関電の FoB-FoA-熊川断層連動の評価——包絡線を考慮せず

2012. 5. 4 美浜の会

関電は 4 月 23 日の地震・津波意見聴取会に、FoB-FoA-熊川断層が 3 連動した場合の大飯原発に関する地震動の評価結果を提出した(資料 1)。そのうち断層モデルを用いた評価については、すでに 2 月 29 日に「参考」として報告していた(資料 2)。しかし耐震設計審査指針では、基準地震動について、断層モデルと応答スペクトルに基づく方法の双方で評価せよと指示されている。断層モデルだけでは指針違反だとの批判を受けて、原子力安全・保安院はもう一つの方法でも評価するよう指示していた。その結果、今回の報告で関電は、応答スペクトルに基づく方法による評価も付加したのである。

図1 基準地震動 Ss と応答スペクトル（距離減衰式）に基づく地震動評価
2連動（資料3 37頁） 3連動（資料1 11頁）

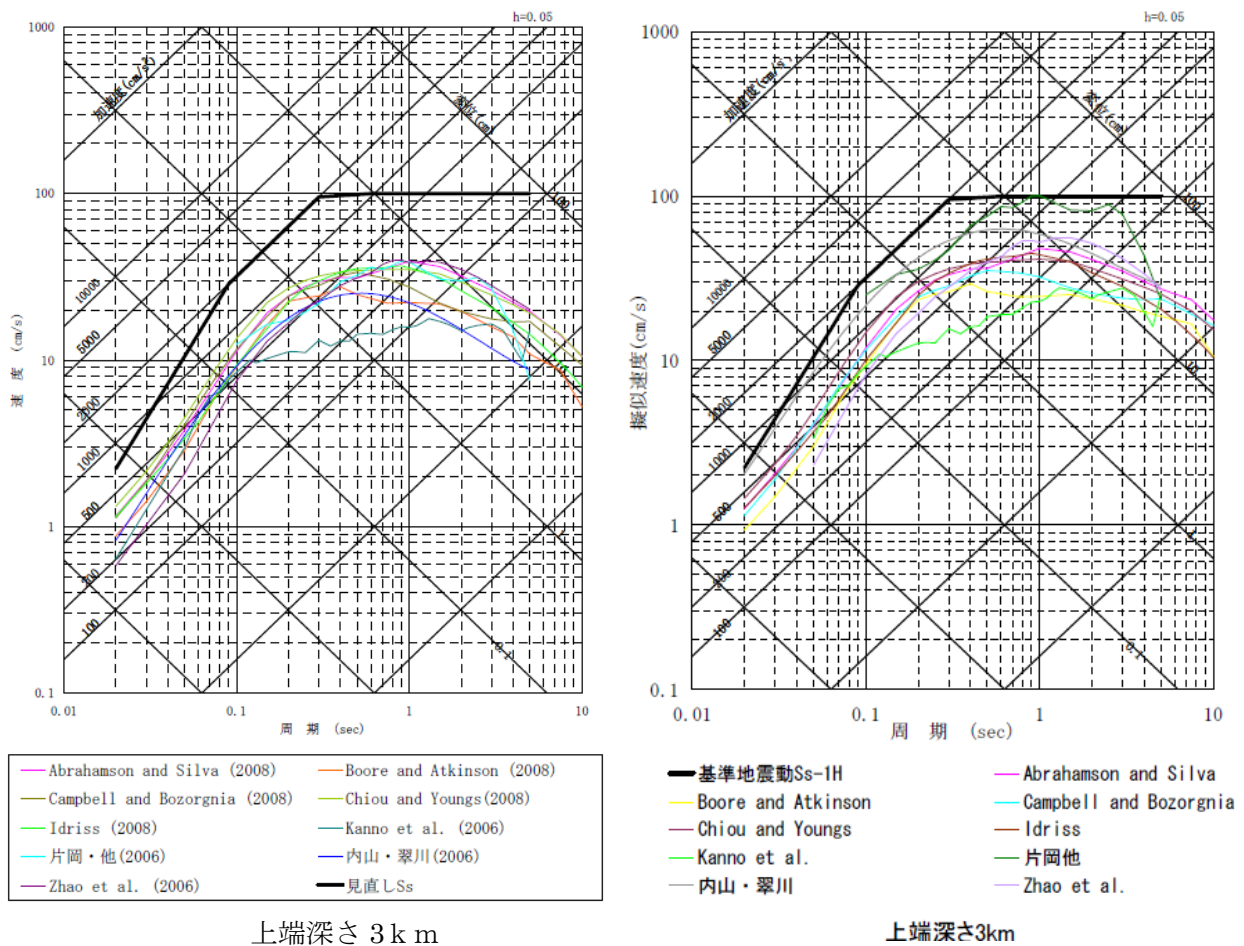
関電は今回 4 月 23 日に、3 連動の場合の応答スペクトルに基づく方法として、種々の距離減衰式による評価結果を新たに報告した。その結果は、2 頁図 1 右図が示している(資料 1、11 頁)。図 1 左図は、現行の FoB-FoA 断層の 2 連動の場合の、同じく種々の距離減衰式に基づく評価結果である(資料 3、37 頁)。その太い黒線は、2 連動の場合の 700 ガルの基準地震動を示しており、距離減衰式の結果だけでなく、後の断層モデルによる結果をも包絡するように「裕度を考慮して策定」されたものである(資料 3、32 頁)。図 1 右図では、その 2 連動の場合の包絡線が比較のために引用されているだけで、3 連動の場合の新たな包絡線は策定されていない。

距離減衰式を用いることについて、関電の今回の報告書では「応答スペクトルに基づく地震動評価」の項で次のように述べている（資料1、1頁）。「耐専式の適用性を検討し、適用が難しいと判断した場合は、断層モデルを用いた地震動評価結果を重視し、断層最短距離を用いた距離減衰式による評価を実施」。これは現行と同じ考え方で具体的にどのような計算をしたのかは不明だが、このようなやり方では過小評価になる可能性があると思われる。実際、美浜原発の場合を見ると、「耐専式」の結果が支配的で、断層モデルによる結果をも上回り、種々の距離減衰式による結果は小さな値にしかっていない（資料3、33頁、34頁、35頁の比較）。

結局、大飯原発に対しては、断層との距離が近すぎて「耐専式」が使えないとして、小さな値になる距離減衰式による方法を適用するので、次の断層モデルの方が支配的となる。

図2 基準地震動 S_s と断層モデルの結果（短周期1.5倍）

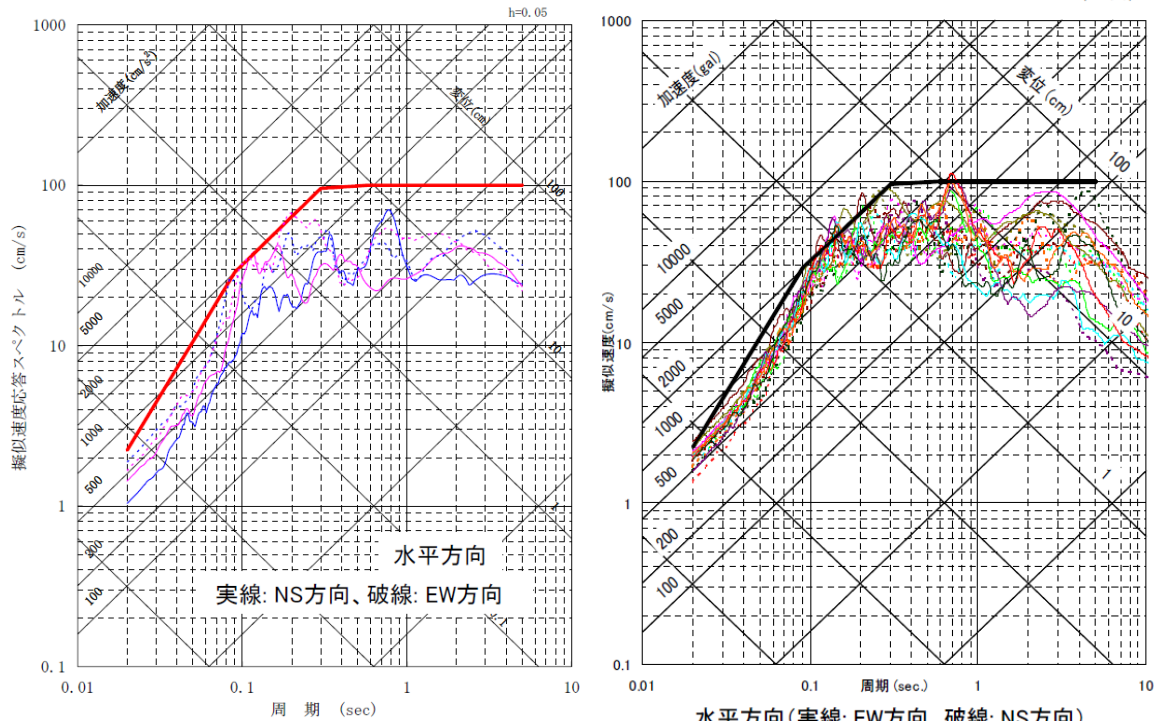
断層モデルによる結果は、3頁図2右図のようになり（資料1、16頁）、これは関電が2月29日付で提出した「参考」と同じである（資料2、第2図）。図2左図が従来の2連動の場合である（資料4、30頁）。3連動では値が大きくなり、2連動の場合の現行基準地震動 Ss の太い線を数か所（数個の周期）で越えている。そのため、これらを包絡するような新たな基準地震動を策定する必要があるのは明らかである。

図3
上図のうち
0.02秒時点
の拡大図

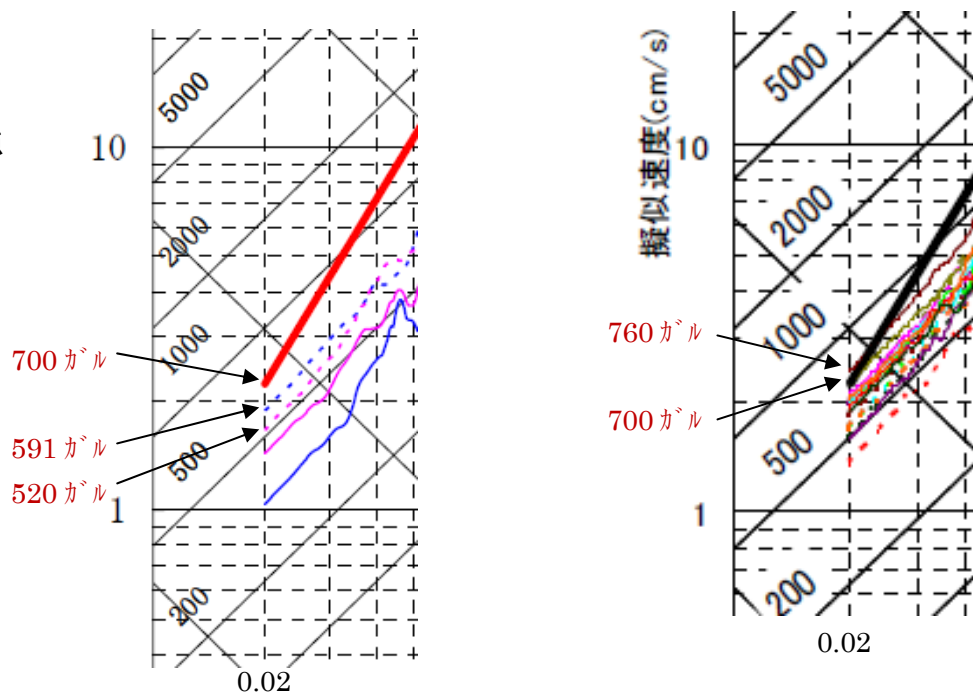
3連動で760ガル（資料1、17頁によれば正確には759ガル）と称しているのは、グラフの横軸が0.02秒のときの加速度値が、最大で760ガルになる線が1本あるということである。3頁図3右図で、太い線（700ガル）のわずか上に見えている線が0.02秒のときに760ガルとなっている。2連動の場合では、図3左図で591ガルが断層モデルでの最大値となっている。つまり、2連動で591ガルが3連動になると760ガルになったことを意味している。

591ガルは東西方向破壊開始点1

760ガルは東西方向

つまり 760 ガルは一つの事例を示しているだけなのだ。それだけを取り出す方式ではなく、これらすべての事例結果を包絡するように、さらに「裕度を考慮して」新たな基準地震動を策定し、それに基づいて安全性評価を実施すべきである。

図4 大飯発電所 EW

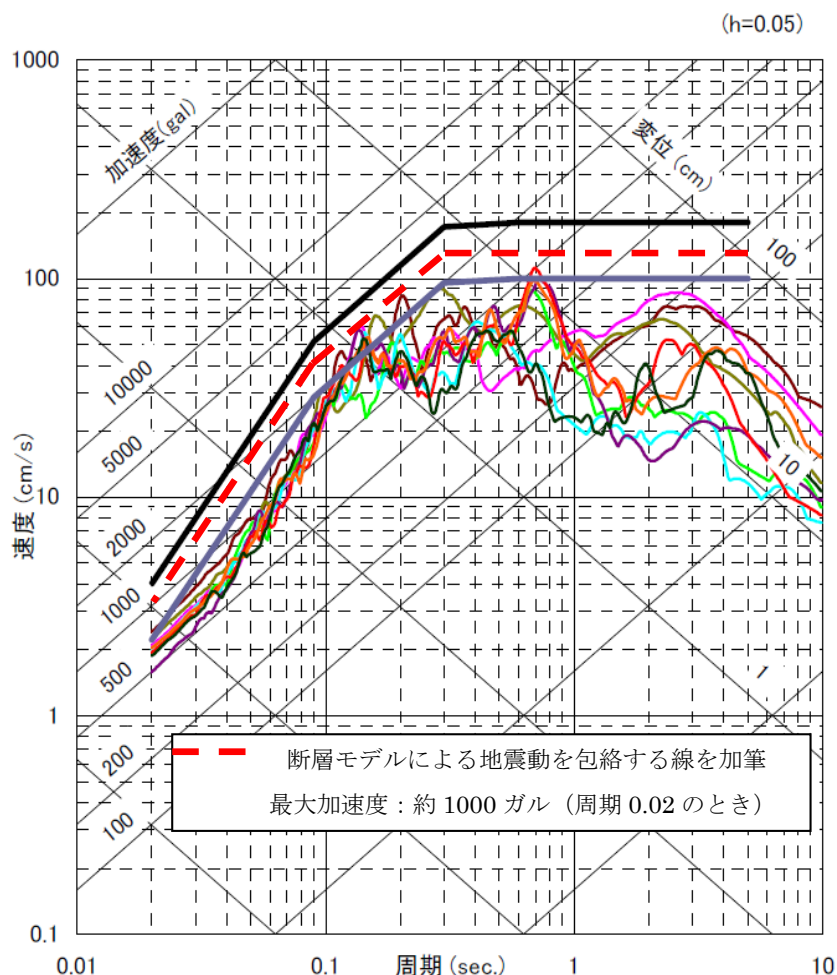
前記のように関電は「耐専式」を適用除外し、種々の距離減衰式を適用したが、その結果は比較的小さな値しかだしていない。それゆえ、断層モデルによる結果を包絡するような線を引けば、それは全体を包絡するようになるであろう。その結果は4頁図4で示される。この図の元は、図2右図と同じで、断層モデル（上端深さ4 km）で短周期を1.5倍したケースについて関電が示したものである（資料2、第2図）。

その図に裕度なしのギリギリの包絡線を描いたのが太い赤の破線であり、これは下側の太い実線（700ガルの現行基準地震動）を上へ一定値だけ平行移動させている（注：グラフを何倍かすると、対数目盛では、一定値だけ上に引き上げることになる）。この点線の0.02秒のときの値を読むと、約1000ガルになる。つまり、新たな基準地震動は、裕度を加味すると1000ガル以上になると考えられる。

なお、上側の太い実線は基準地震動を1.8倍したクリフエッジ(崖っぷち)で、関電はそれより低いから「問題ない」としている。しかし、その考えは人々を炉心溶融の崖っぷちにまで導くもので、到底認められない。
